**OGGETTO: PRATICA N. 02425460306-27032020-1549 PROCEDURA DI VERIFICA DI ASSOGGETTABILITÀ A VALUTAZIONE D'IMPATTO AMBIENTALE PRESENTATA DALLA QUALITY FOOD GROUP S.p.A. AI SENSI DELL'ART. 19 D.LGS 152/2006 E SS.MM.II PER L'AVVIAMENTO DI UN NUOVO IMPIANTO PER LA PRODUZIONE DI PRODOTTI DA FORNO DA REALIZZARSI IN VIA NOBEL, 5 NEL COMUNE DI NOVENTA DI PIAVE (VE).– INVIO INTEGRAZIONI**

Avviamento di un nuovo impianto per la produzione di prodotti da forno in Comune di Noventa di Piave – Integrazioni allo studio preliminare ambientale	
	Cod. archivio: 2019/015/QFN-DOC05	1

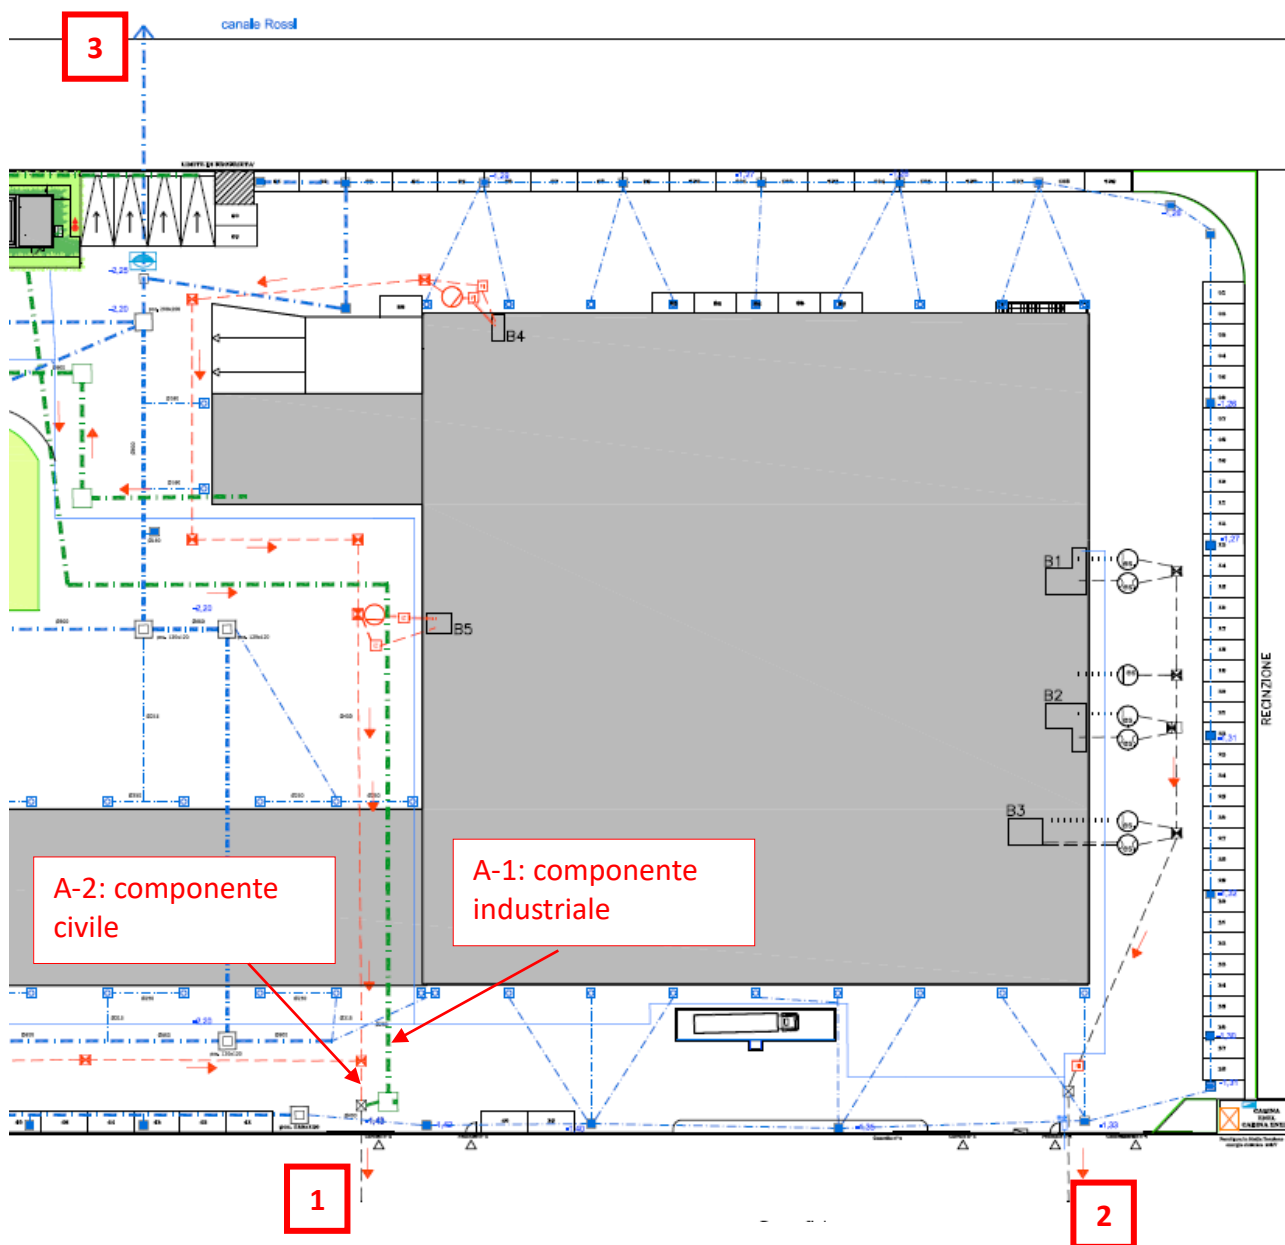
Si richiede una descrizione più precisa del sistema di raccolta, convogliamento e trattamento delle acque meteoriche prima dello scarico nel canale Rossi, con relativa domanda di autorizzazione allo scarico;

- In Tav. X viene indicato un solo scarico A, mentre nella relazione si parla di due scarichi indicati come A1 e A2;
- Sempre nella medesima Tav. X, si evince come le acque meteoriche delle coperture non arrivano alle vasche di laminazione, ma vanno dirette allo scarico C; dalla relazione sembra invece che ci sia il passaggio alle vasche;
- Al punto 4.2.2 dello Studio Preliminare Ambientale si dichiara che viene effettuata l'analisi delle acque meteoriche prima dello scarico, mentre in altri punti tale controllo non viene confermato;

Per quanto riguarda le caratteristiche della rete acque meteoriche si fa riferimento alla planimetria in Allegato 3, che aggiorna quella precedentemente presentata (Tav. X). In particolare:

- le acque ricadenti su tutte le superfici pavimentate (viabilità e parcheggi) sono raccolte a mezzo caditoie e quindi in tubazioni di diametro variabile fra i 250 e i 1000 mm;
- la stessa rete raccoglie anche le acque pluviali provenienti dalle coperture degli edifici;
- le componenti di cui sopra sono collegate alle due vasche di laminazione, di volume complessivo pari a ca. 2.200 mc collegate allo scarico nel Canale Rossi.

Tale rete è stata modificata ed ampliata a partire da quella esistente dell'Azienda precedentemente insediata, che essendo un'autofficina recapitava anche le acque di dilavamento nella fognatura di via Nobel e quindi in direzione diametralmente opposta rispetto al canale. Poiché attualmente tali acque non sono più ammissibili in fognatura, l'Azienda ha progettato l'adeguata modifica della rete, con non poche difficoltà tecniche per quanto riguarda le pendenze delle tubazioni.

In merito al punto 4.2.2 dello Studio Preliminare Ambientale, si precisa che quanto scritto in merito all'analisi delle acque meteoriche prima dello scarico si tratta di un refuso.

Di seguito lo schema riassuntivo degli scarichi presenti nel sito e un estratto della tavola in Allegato 3 con l'evidenza della nomenclatura utilizzata.

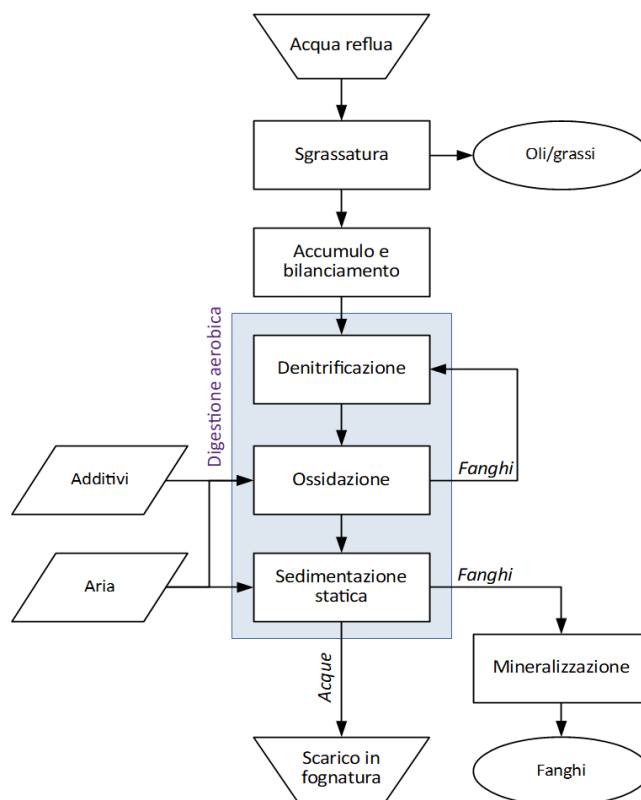
- E' necessario presentare la descrizione dell'impianto in termini di processo, con riferimento ad uno schema a blocchi e di gestione, indicando le tipologie dei reagenti/additivi utilizzati, una stima delle quantità e le modalità di stoccaggio (contenitori, bacino di contenimento, ubicazione ecc).
- Si chiede inoltre di far pervenire la domanda presentata a Veritas Spa per lo scarico in fognatura delle acque di processo;

L'impianto di depurazione è stato dimensionato per abbattere l'alto valore del carico organico (61 kg COD/giorno) in considerazione del ridotto volume di scarico previsto (massimo 12 mc/giorno), mediante un sistema di digestione aerobica. Le caratteristiche chimiche e organolettiche dei reflui sono state desunte da un analogo impianto di proprietà ubicato a Zenson di Piave (TV).

L'impianto prevede le seguenti fasi di trattamento:

- Sgrassatura: i reflui vengono sottoposti ad un'operazione preliminare di sgrassatura all'interno della vasca V1;
- Accumulo e bilanciamento: i fanghi sgrassati vengono temporaneamente convogliati in una vasca di accumulo (V2), prima di passare alla successiva fase di digestione aerobica;

- Digestione aerobica: le operazioni, che avvengono all'interno di un reattore biologico sequenziale (SBR; vasca V3), consistono in:
  - denitrificazione: consistente in un'operazione di miscelazione del refluo con il fango attivo di supero proveniente dalla successiva fase di ossidazione, all'interno di un reattore biologico;

- ossidazione: aerazione della biomassa contenuta nel reattore biologico mediante ventilatore, che provvede ad insufflare aria attraverso i generatori di macro bolle dislocati sul fondo del reattore. Gli additivi che saranno aggiunti in tale fase saranno NaOH (30%) per il controllo del pH e sali inorganici per il corretto metabolismo della biomassa aerobica qualora ritenuto necessario;

- sedimentazione statica: viene interrotta l'erogazione dell'aria all'interno del reattore per permettere la sedimentazione della biomassa;
- mineralizzazione del fango di supero: il fango di supero estratto dal reattore biologico SBR viene collocato in una vasca di mineralizzazione (V4), dove viene erogata aria al fine di metabolizzare la componente volatile del fango fino alla sua stabilizzazione.

In Allegato 11 si riporta il diagramma di flusso dell'impianto e di seguito uno schema a blocchi semplificato.

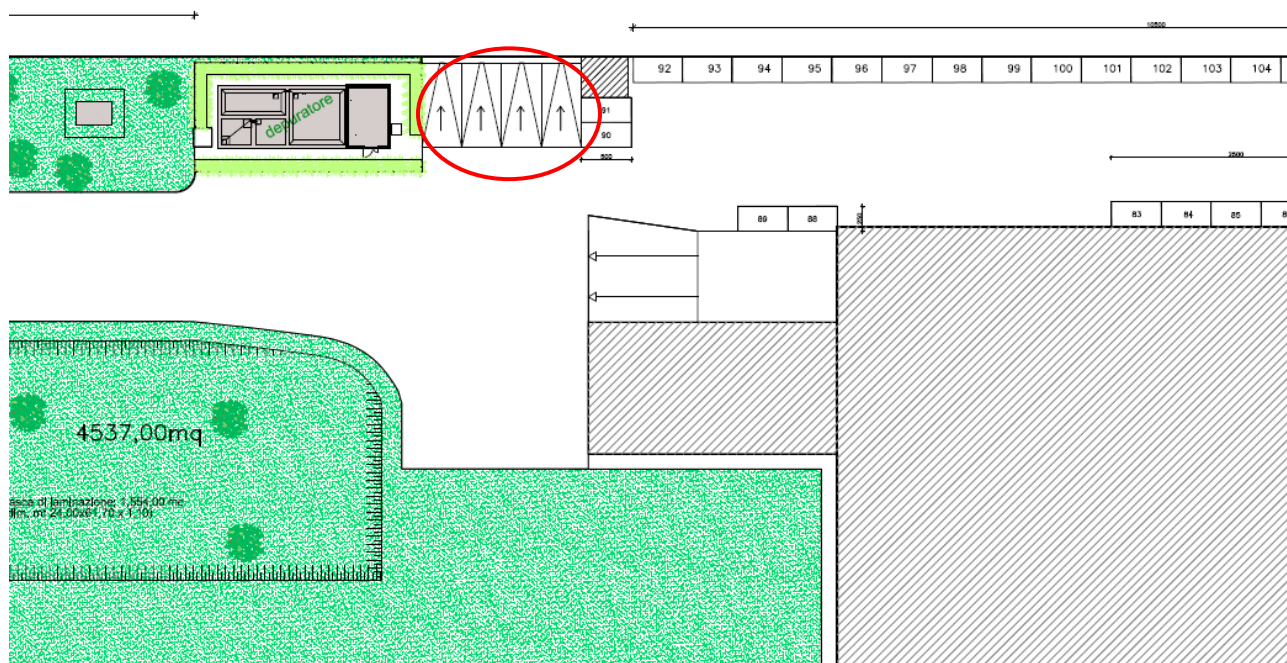
Si richiede di evidenziare la posizione dello stoccaggio dei rifiuti prodotti sulla planimetria di progetto e di specificarne le modalità (cassoni chiusi, fusti, big bag..)

Per quanto riguarda gli scarti di produzione, classificati come sottoprodotti, saranno depositati nella medesima area ma ben distinti dai rifiuti mediante apposita cartellonistica, e destinati ad usi zootecnici.

Di seguito si riporta l'individuazione dell'area di deposito temporaneo dei rifiuti suddetti (estratto dalla planimetria in Allegato 2).
